PROCESSO Nº:	RLA-14/00426011
UNIDADE GESTORA:	Departamento Estadual de Infra-Estrutura - DEINFRA
RESPONSÁVEL:	Paulo Roberto Meller
INTERESSADO:	Paulo Roberto Meller
ASSUNTO:	Auditoria para verificar os dispositivos de proteção longitudinal das pontes Pedro Ivo Campos e Colombo Machado Salles
RELATÓRIO DE INSTRUÇÃO DESPACHO:	DLC - 481/2014 - Instrução Despacho

2.1. Terminais aéreos e a solução

Figura A 25 da NBR 6.971/2012. Defesa defletida e ancorada fora da zona livre.

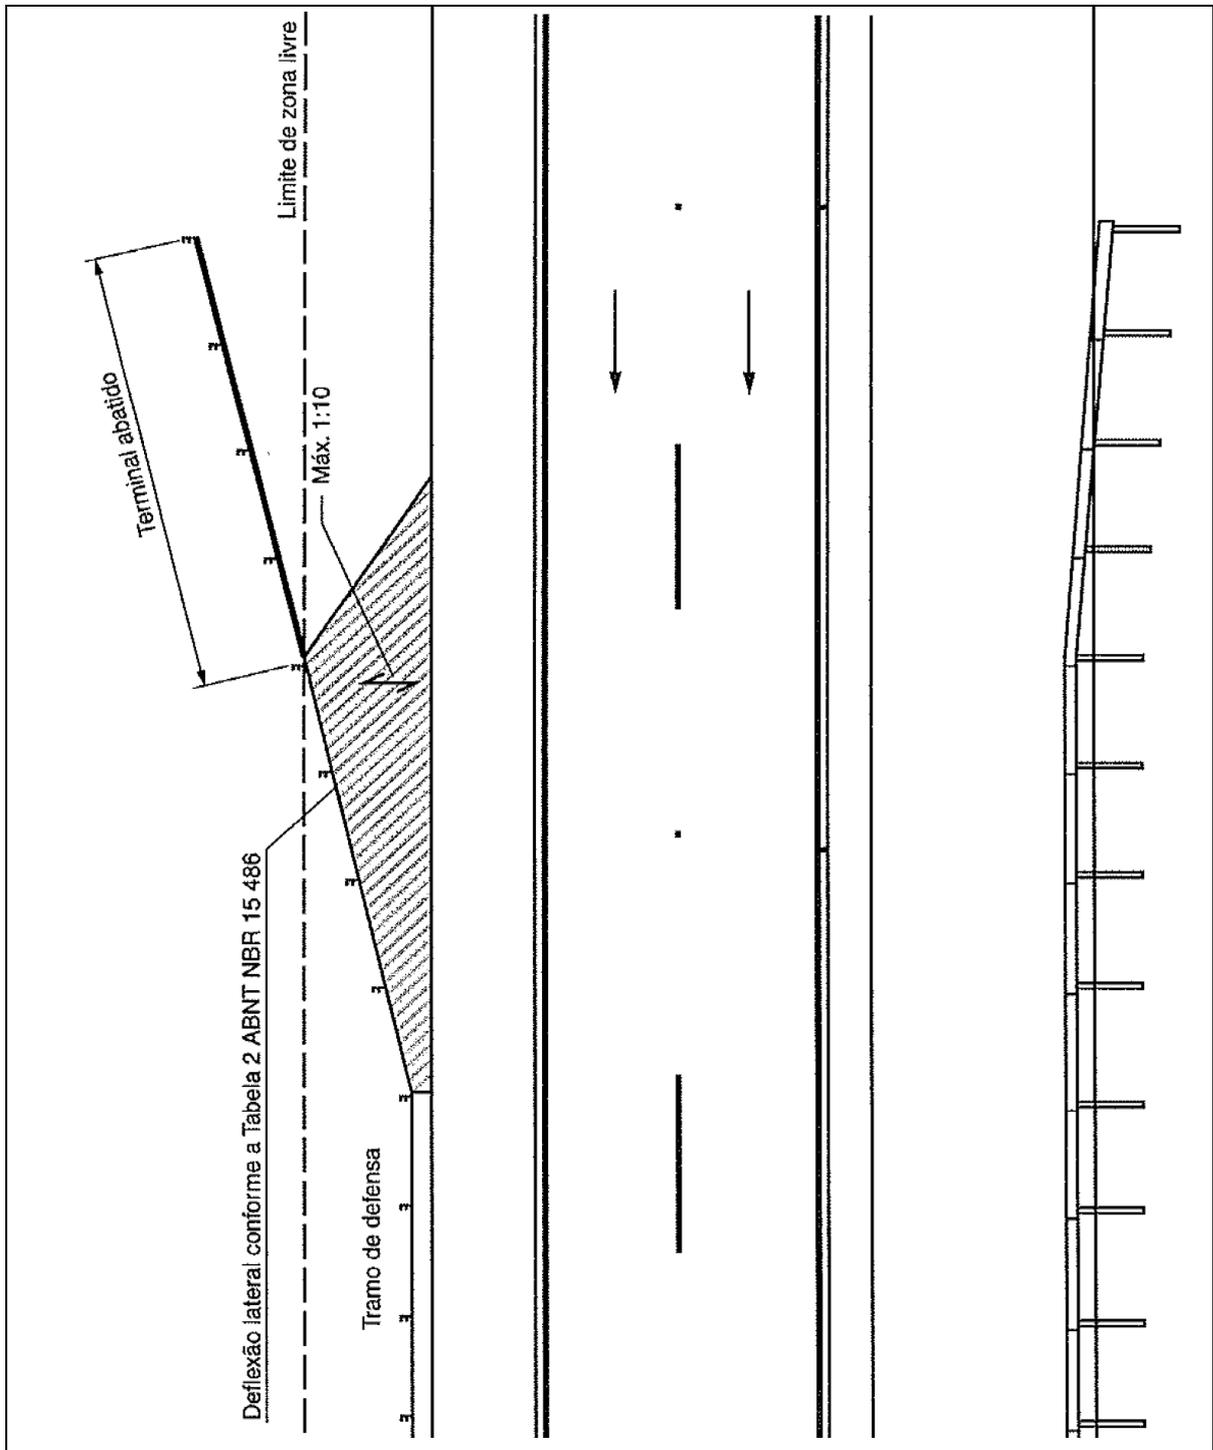
A norma, no entanto, diante de determinadas circunstâncias, admite que se use terminal abatido fora da zona livre:

Nas situações em que existia uma área lateral relativamente plana, que possa ser utilizada para desviar lateralmente a defesa, esta pode ser iniciada afastada da pista, conforme a tabela de deflexão (Tabela 2 da ABNT NBR 15.486/2007), de modo a reduzir o comprimento necessário. Se a defesa iniciar dentro da zona livre, deve-se utilizar um terminal adequado para a velocidade da via (Figura A.24). **Caso se inicie fora da zona livre, pode-se utilizar um terminal abatido** (Figura A.25). (grifou-se)

O Deinfra pretende utilizar terminal de entrada abatido, portanto, o mesmo deverá ser iniciado a pelo menos 6,0 m do bordo da pista. Mas, também existe a exigência de uma deflexão máxima, em relação à pista, a ser observada, para evitar o embolsamento do veículo que venha a atingir a defesa, definida na Tabela 2 da ABNT NBR 15.486/2007. O Quadro 1, a seguir, reproduz parte dessa tabela, que sugere as deflexões máximas dentro da “zona de preocupação”, ou zona livre, em função da velocidade.

Portanto, para se aproximar da pista a partir dos 6,0 m de zona livre, com uma deflexão lateral de 1 : 21, (80 km/h) a extensão total da defesa seria de 126,0, mais 16 m de terminal abatido, perfazendo 142 m, o que é impraticável em razão da indisponibilidade desse espaço na cabeceira das pontes. A pretensão manifestada pelo Deinfra de utilizar apenas quatro lâminas vai de encontro ao

estabelecido na legislação atual, por afrontar o disposto no item 4.2.7.1 da NBR 6.971/2012 e no item 4.1.1.1 da NBR 15.486/2007 e não pode prosperar.

Figura 1 — Ábaco — Cálculo da largura da zona livre (L_c)

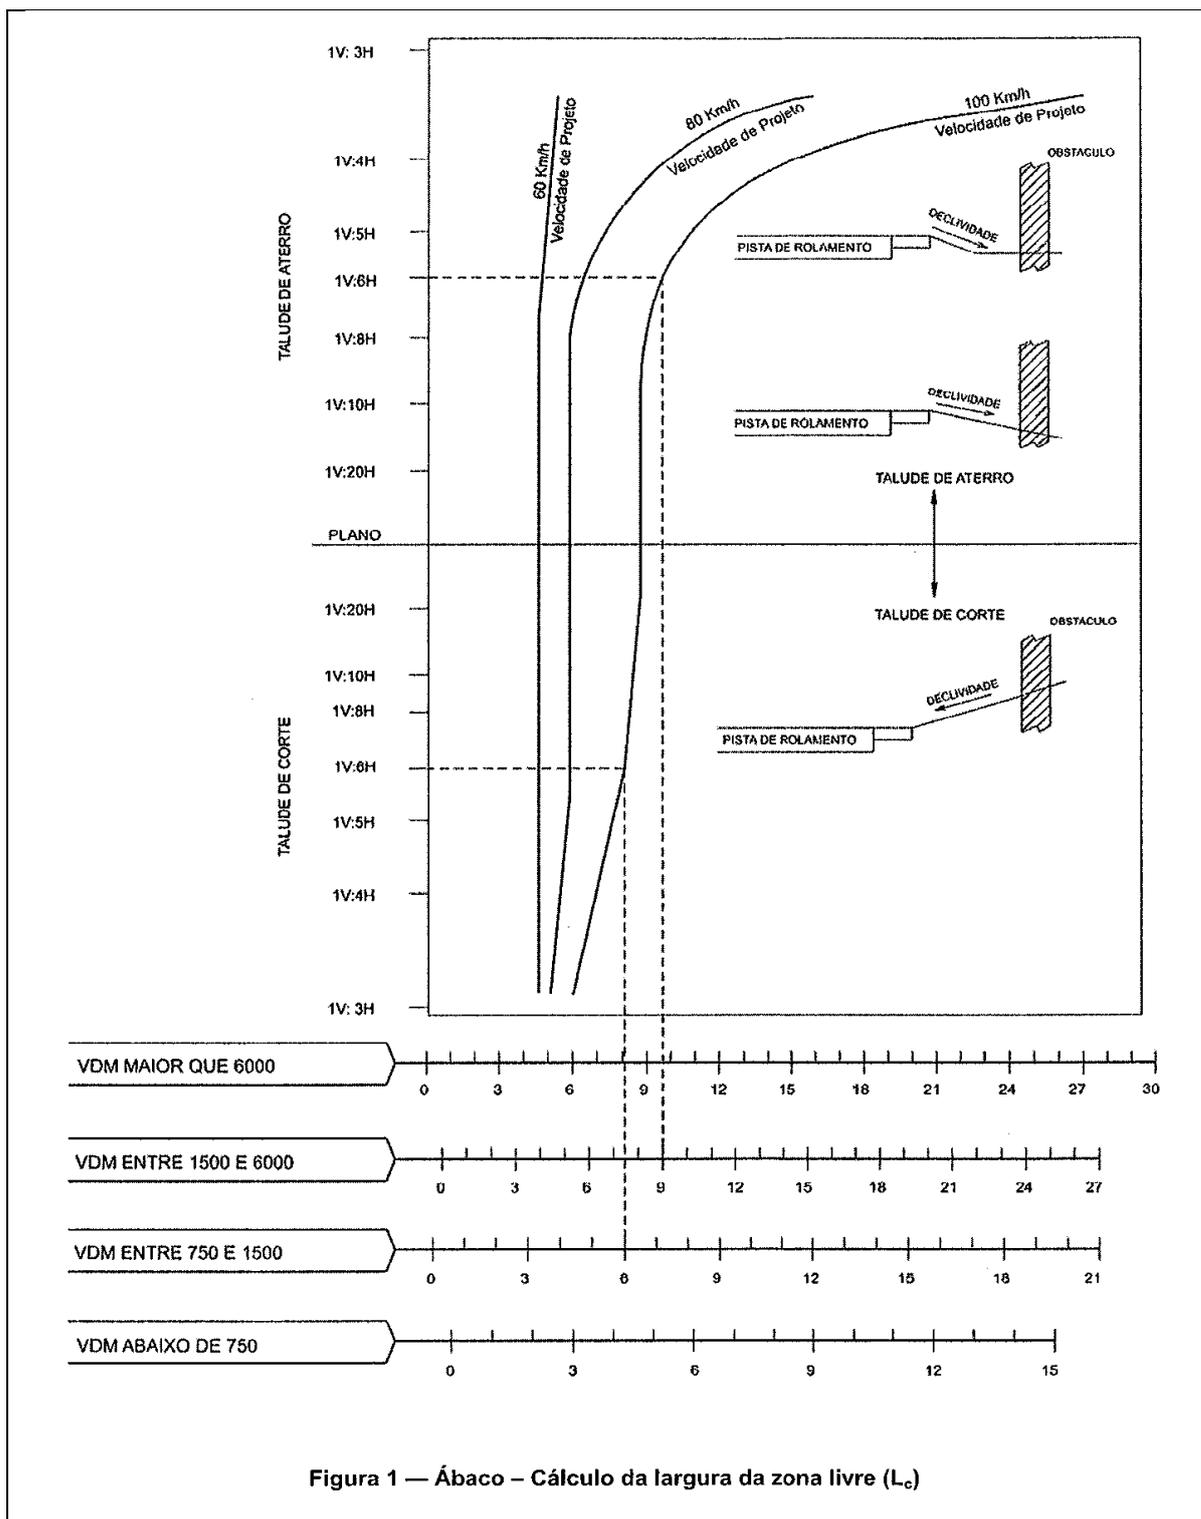
De acordo com o ábaco da Figura 1, da NBR 15.486/2007, apresentado adiante, para 80 km/h, (velocidade regulamentada para o local) terreno plano e VDM superior a 6 mil veic./dia (216 mil veículos nas duas pontes em 2013), a zona livre de obstáculos se estende por, no mínimo, 6,0 m além do bordo da pista. Obstáculos dentro dessa área demandam proteção aos veículos e os terminais de entrada, exceção feita aos absorvedores de impacto, quando dentro da zona livre assumem a condição de obstáculos.
